B館 v6｜17店舗と上下階・連絡部の局所修正

設計・生成ルールと未検証事項を区別して記載

B1-034｜境界と店舗内部の局所詳細

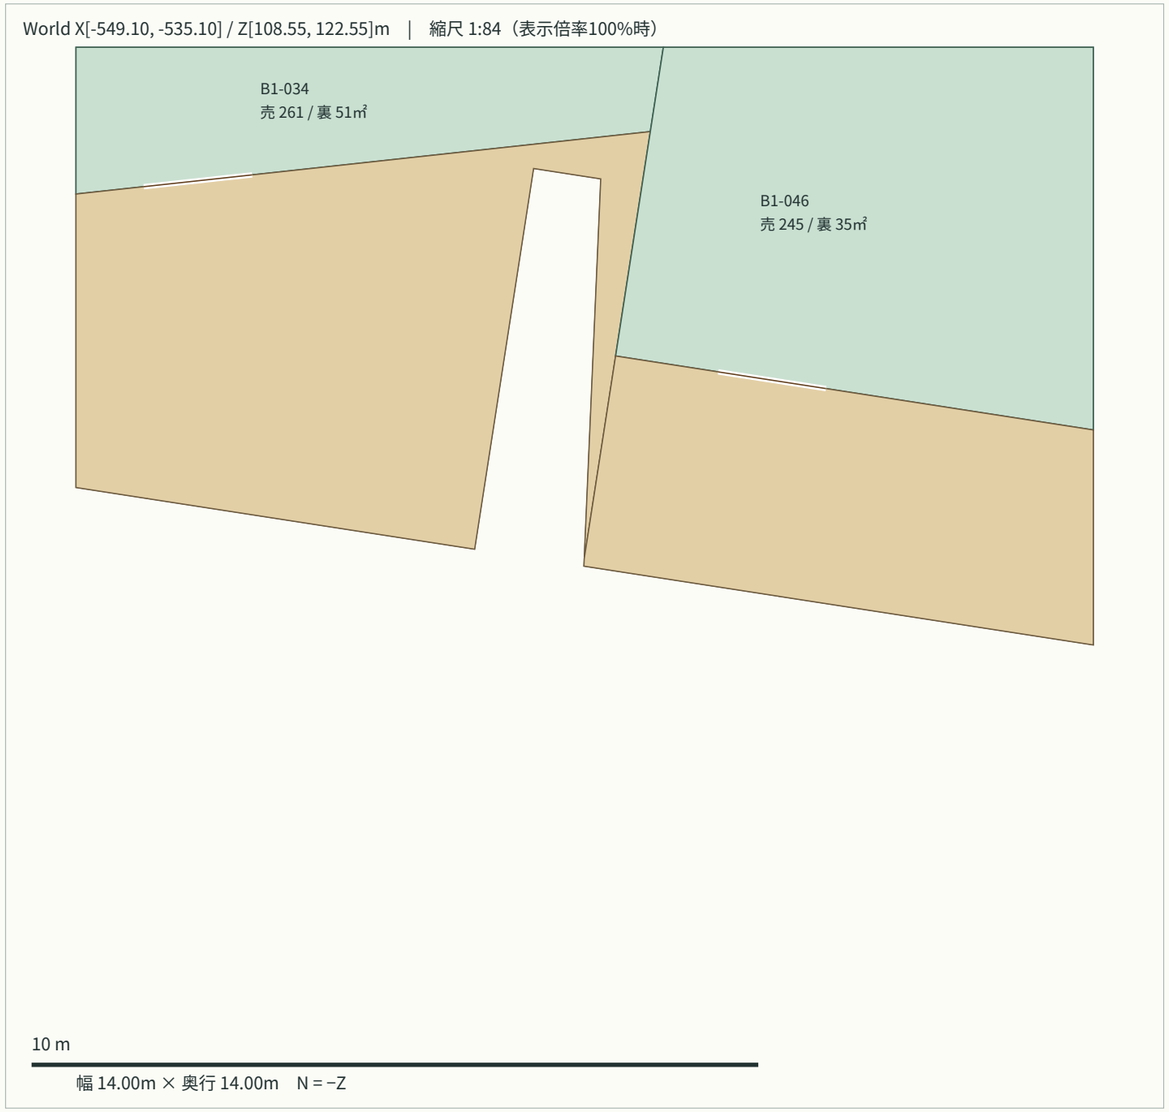
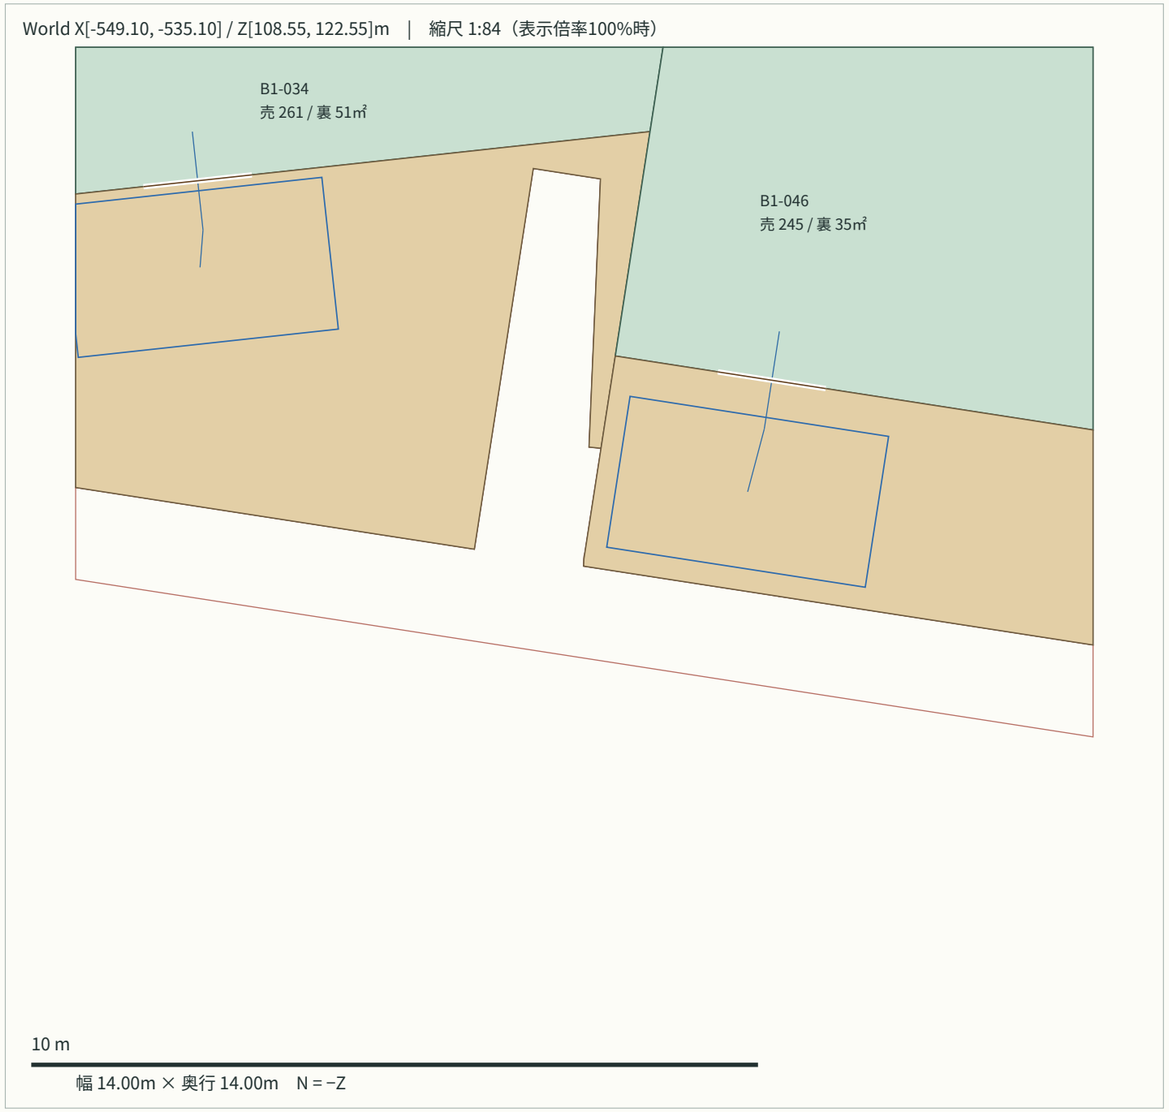
World X/Z = -542.0986, 115.5467m / 旧内角 6.3514° / 修正 architectural_chamfer / 面積 0.135751㎡
入口移動 0.000m、幅 2.40m。実効売場 253.834 → 253.834㎡。作業矩形と旧v4売場予算を保持。

B1-053｜境界と店舗内部の局所詳細

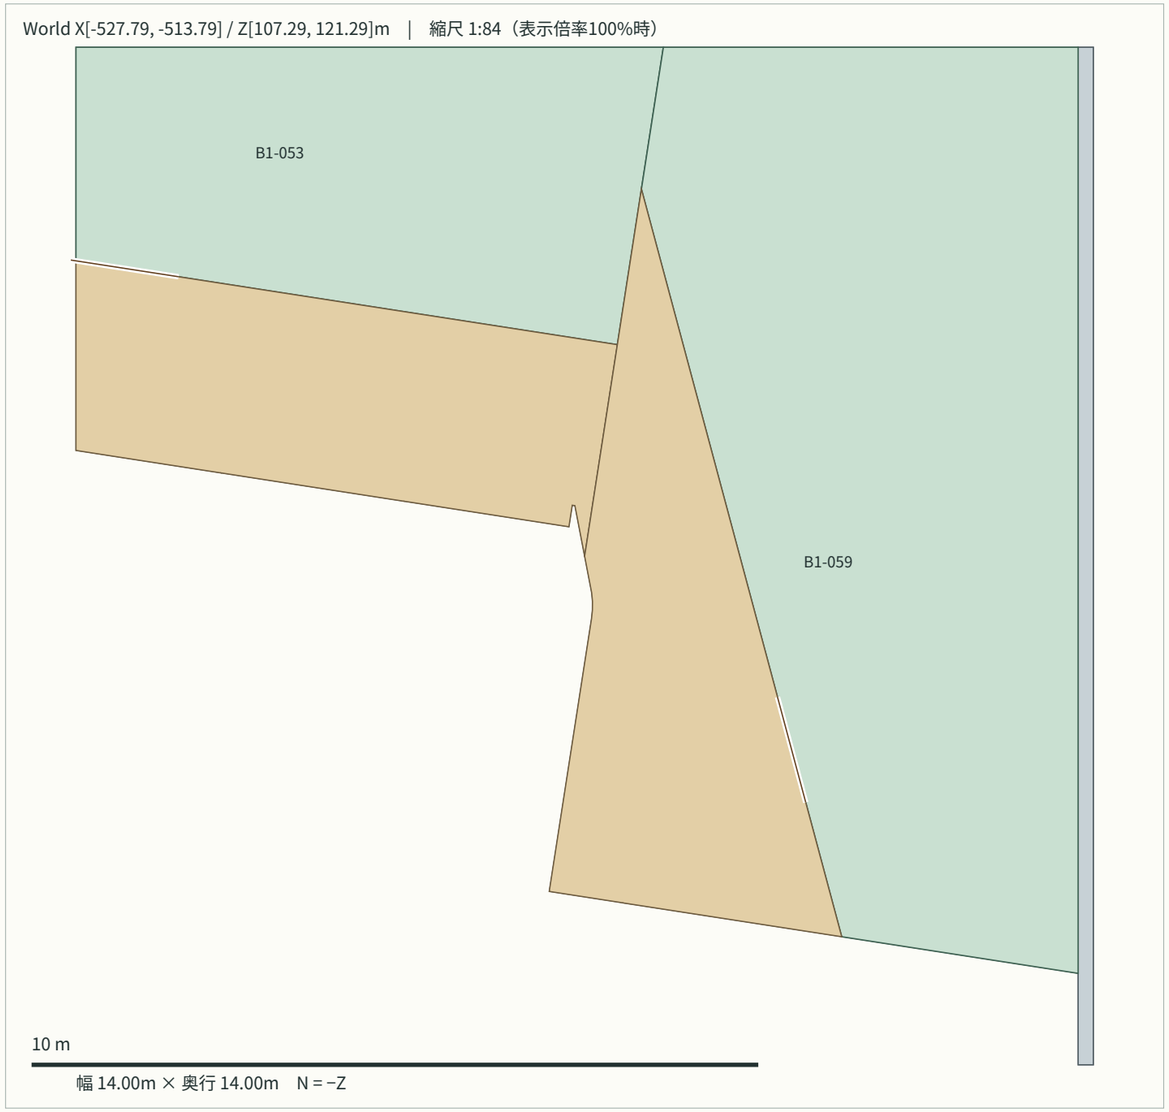
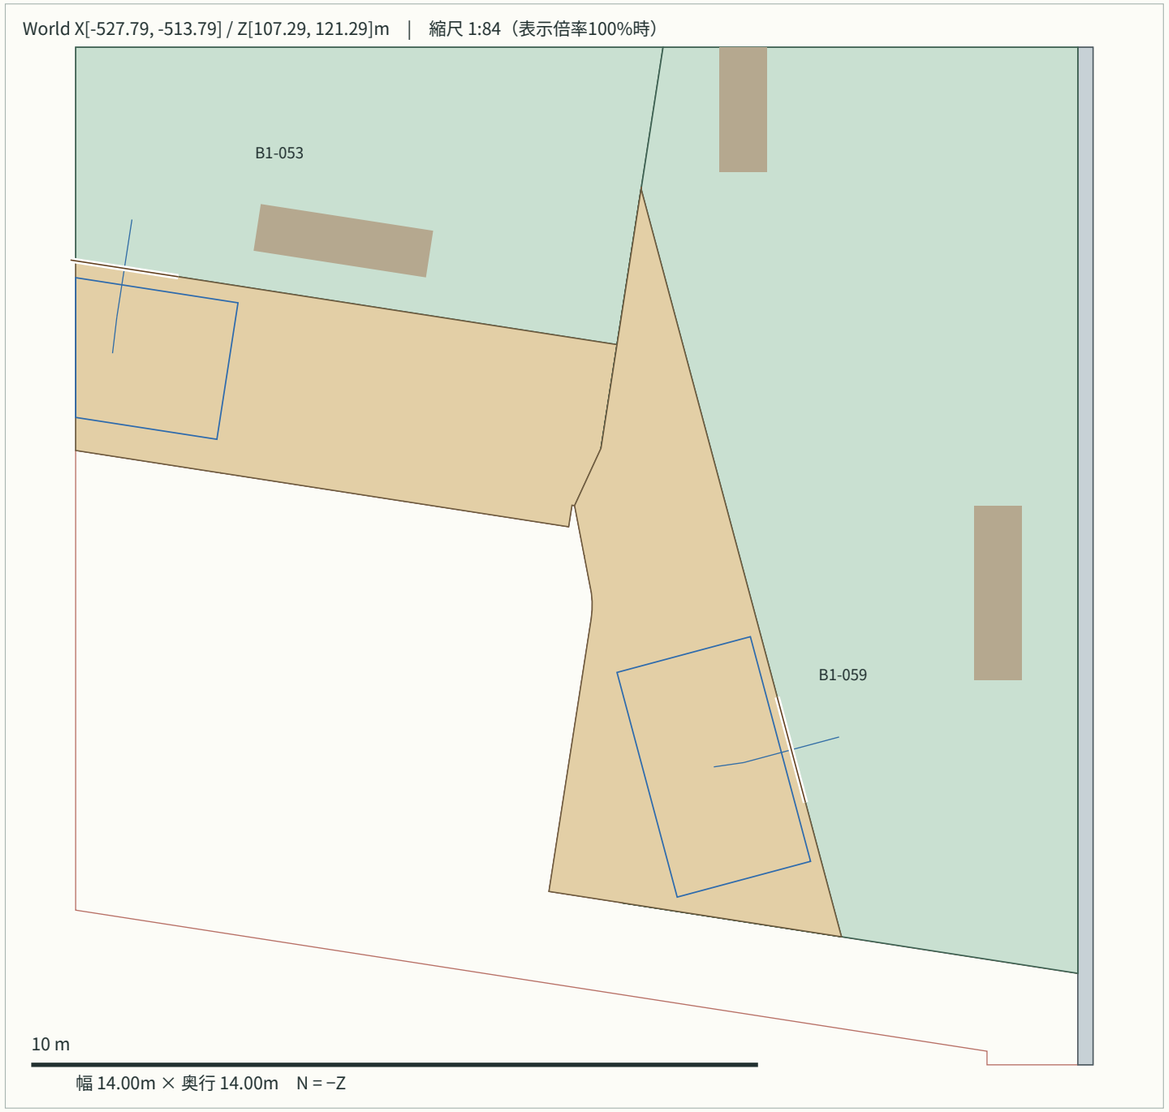
World X/Z = -520.7907, 114.2944m / 旧内角 19.7545° / 修正 architectural_chamfer / 面積 0.179293㎡
入口移動 0.000m、幅 2.40m。実効売場 133.092 → 133.097㎡。作業矩形と旧v4売場予算を保持。

B1-009｜境界と店舗内部の局所詳細

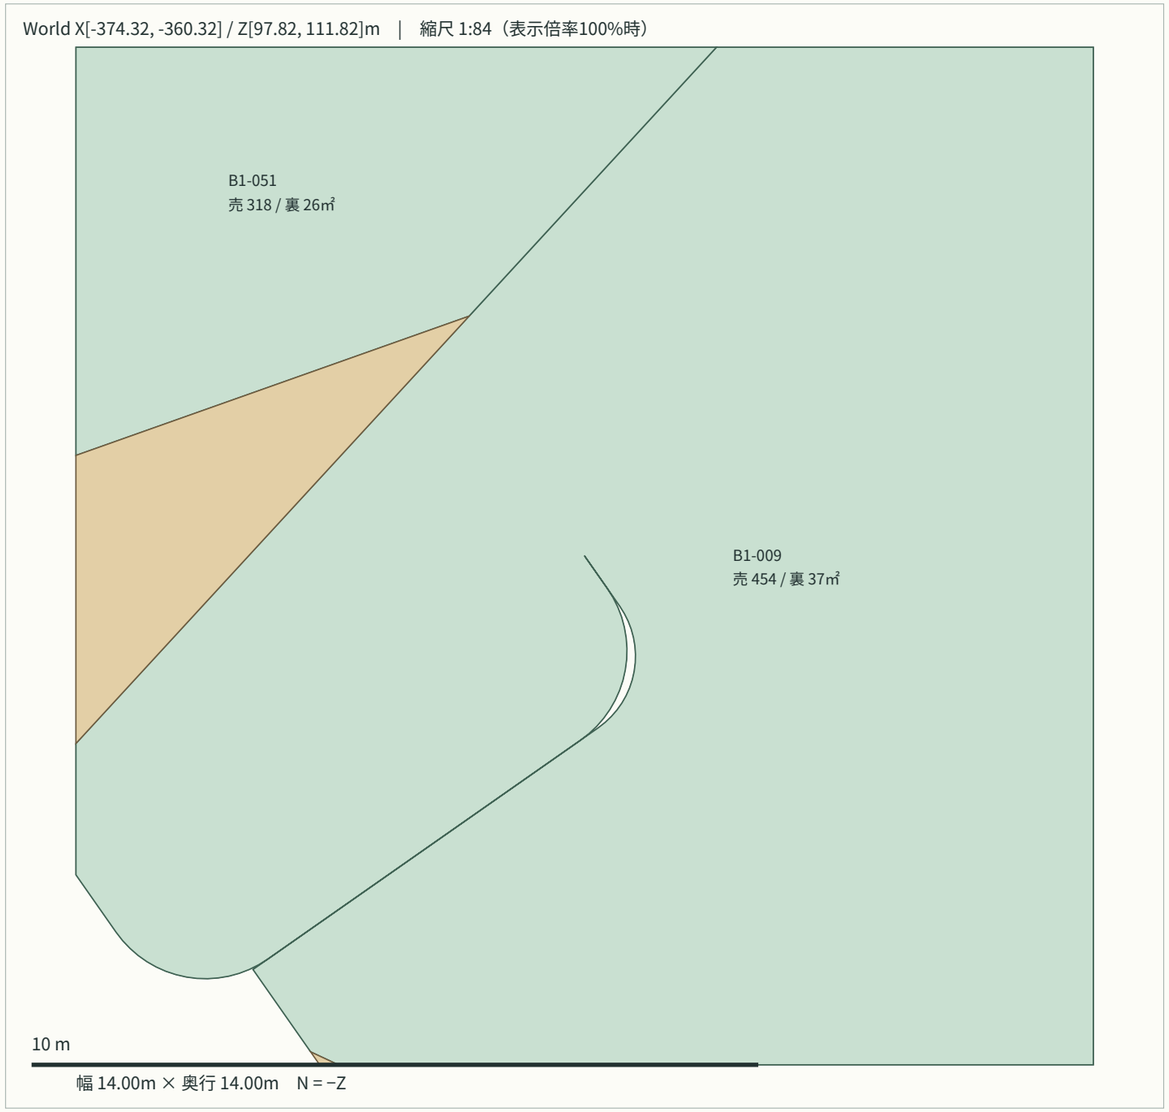
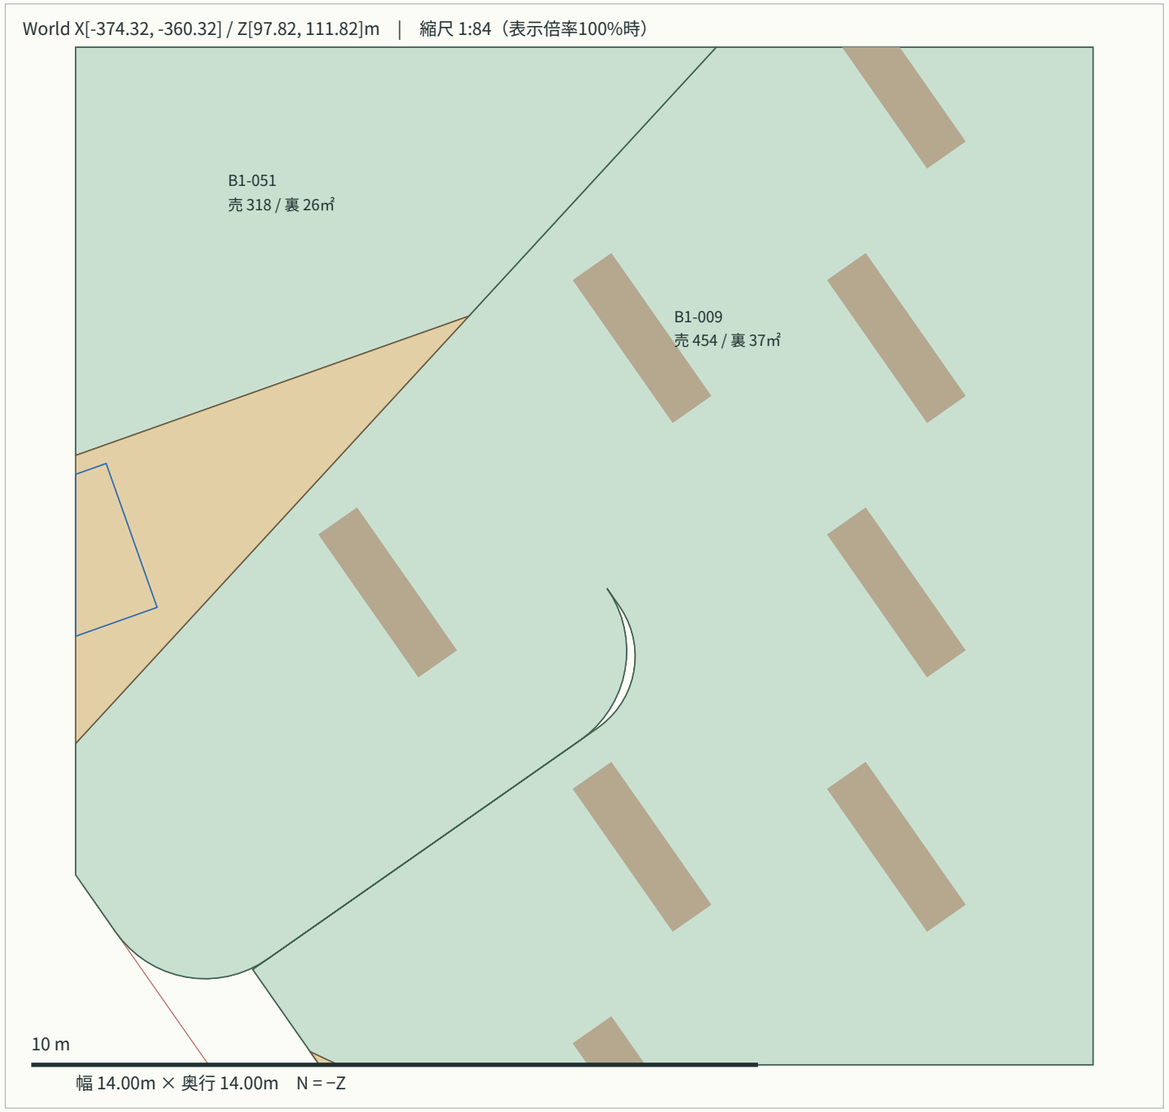
World X/Z = -367.3155, 104.8196m / 旧内角 359.9642° / 修正 numeric_notch / 面積 0.000220㎡
入口移動 0.000m、幅 2.40m。実効売場 442.294 → 442.424㎡。作業矩形と旧v4売場予算を保持。

B1-054｜境界と店舗内部の局所詳細

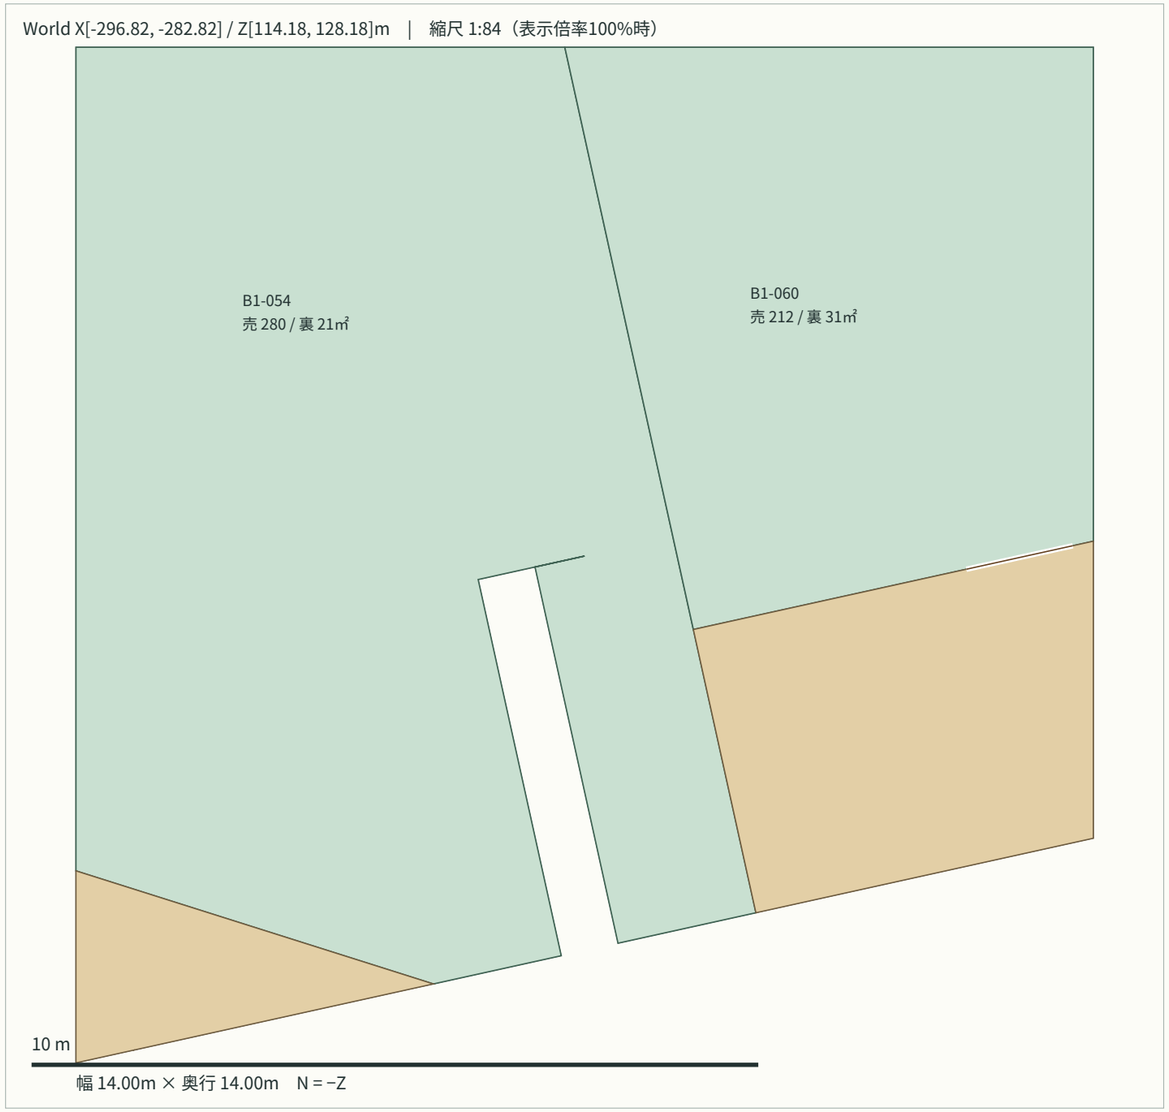
World X/Z = -289.8170, 121.1830m / 旧内角 359.9802° / 修正 numeric_notch / 面積 0.000181㎡
入口移動 0.000m、幅 2.40m。実効売場 270.886 → 271.051㎡。作業矩形と旧v4売場予算を保持。
